改善箇所の説明図

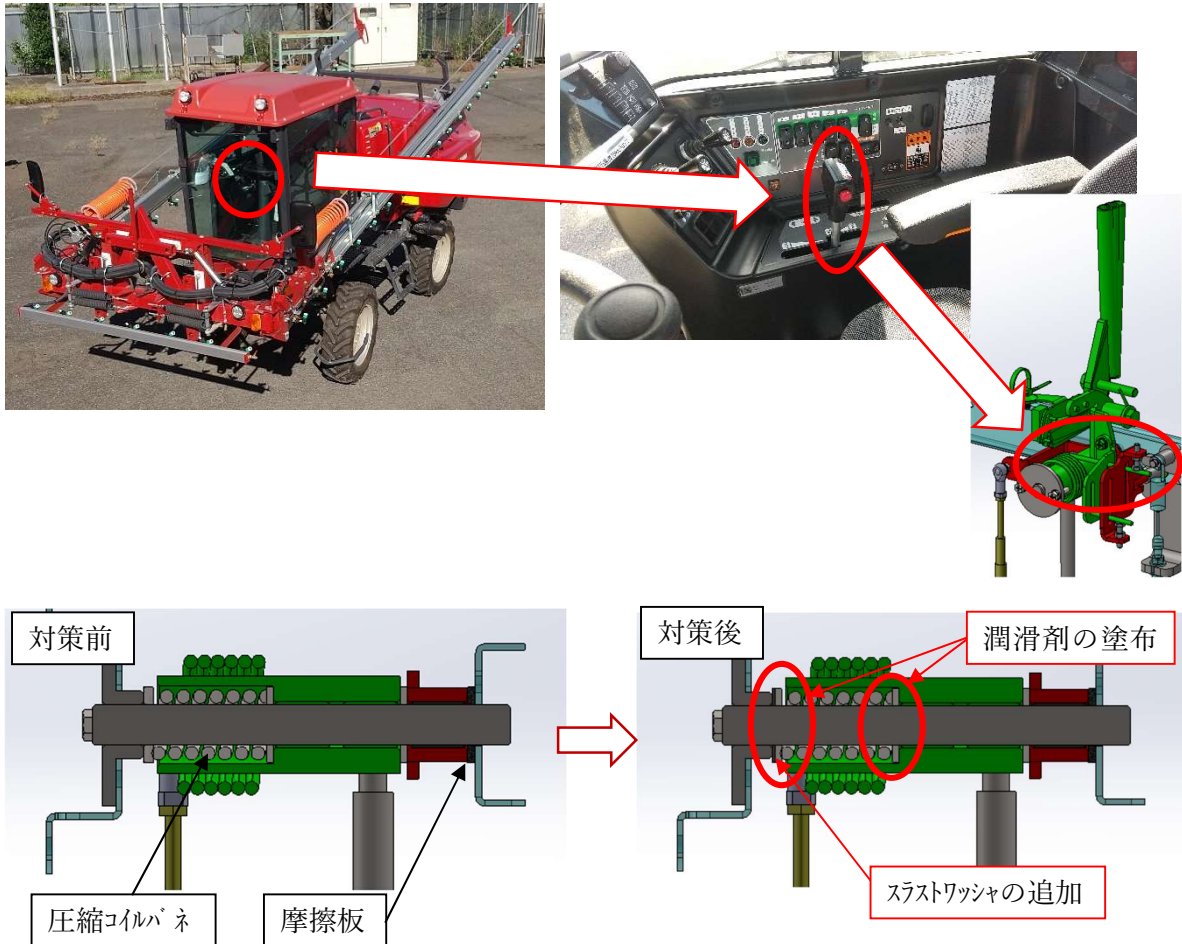
農業用薬剤散布車の速度調整操作装置(以下、「HSTレバー」)において、内部の潤滑不良により、HSTレバーを中立位置に戻したときに、HSTレバーが前進側へ傾倒する。そのため、車両停止状態を維持できないおそれがある。

全車両、潤滑剤の塗布およびねじれ防止の部品を追加する。
